**REPÚBLICA DE COLOMBIA
SUPERINTENDENCIA DE INDUSTRIA Y COMERCIO**

Oficio N° 3019

Asunto: PATENTE DE INVENCIÓN

Título de la solicitud: "REACTOR HIDROLÍTICO ACIDOGÉNICO DE FLUJO DESCENDENTE RHAFD" (Radicado No.16-157519-0000-0000 del 15 de junio de 2016).

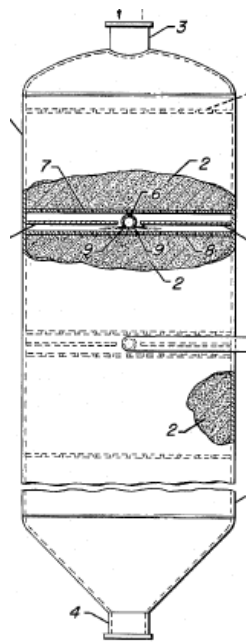
Características esenciales	D1
Reactor Hidrolítico Acidogénico de Flujo Descendente RHAFD caracterizado por estar conformado por:	Un sistema de tratamiento primario de aguas miles empleando un reactor hidrolítico acidogénico de flujo descendente RHAFD 2000 (Página 10).
Un tanque/Reactor de flujo descendente.	Se observa en la Figura un tanque/reactor de flujo descendente.

De acuerdo a la tabla anterior, las características esenciales del reactor hidrolítico acidogénico de flujo descendente de la reivindicación 1 habían sido divulgadas previamente en el documento D1, por lo tanto, la materia reivindicada no es nueva.

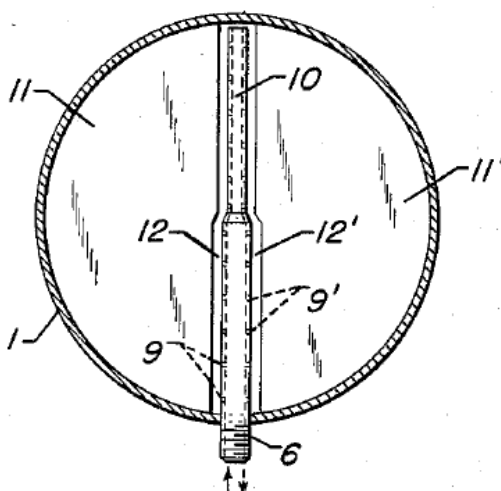
Características esenciales	D2
Reactor Hidrolítico Acidogénico de Flujo Descendente RHAFD caracterizado por:	Medios de distribución de fluido para cámaras empaquetadas, y más específicamente a la combinación de medios de tubería distribuidora perforada y una disposición de placa deflectora que está adaptada para uso en una cámara de contacto de sólidos y fluidos (Col. 1, líneas 10-14).
Tener en su entrada, en la parte superior del tanque un dispositivo distribuidor de flujo de agua residual, en forma de tubo ubicado horizontalmente con perforaciones laterales circulares a lado y lado del tubo,	Se observa en las Figura 1 y 2 en la parte superior de la cámara (1) un dispositivo distribuidor de flujo (6, 10) en forma de tubo ubicado horizontalmente con perforaciones laterales circulares (9, 9') a lado y lado del tubo:

Y un tapón en su extremo.	Una realización simple utiliza un único miembro de tubo posicionado diametralmente recto con un extremo cerrado y con orificios de salida colocados simétricamente (Col. 3, líneas 43-46).

De acuerdo a la tabla anterior, las características esenciales del reactor hidrolítico acidogénico de flujo descendente de la reivindicación 2 habían sido divulgadas previamente en el documento D2, por lo tanto, la materia reivindicada no es nueva.

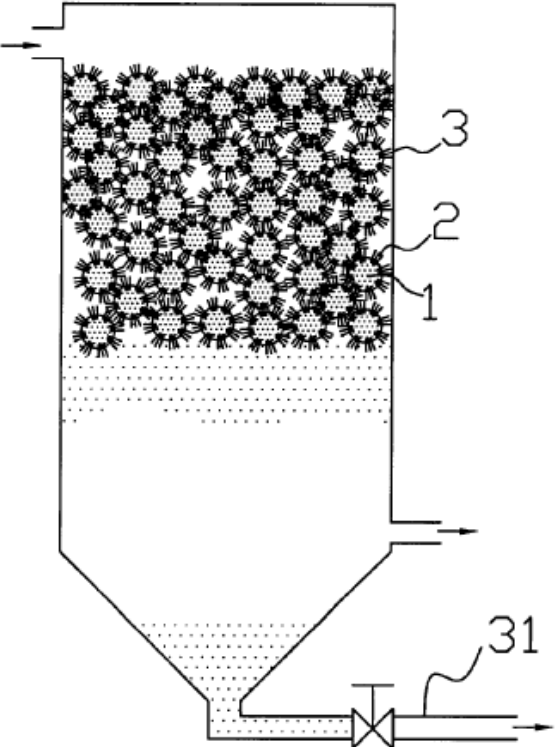
- Reivindicación 3: Se observa en la Figura 2 que el distribuidor de flujo (6, 10) tiene una longitud de diámetro de la cámara (1) con perforaciones laterales (9, 9') a lo largo del tubo.
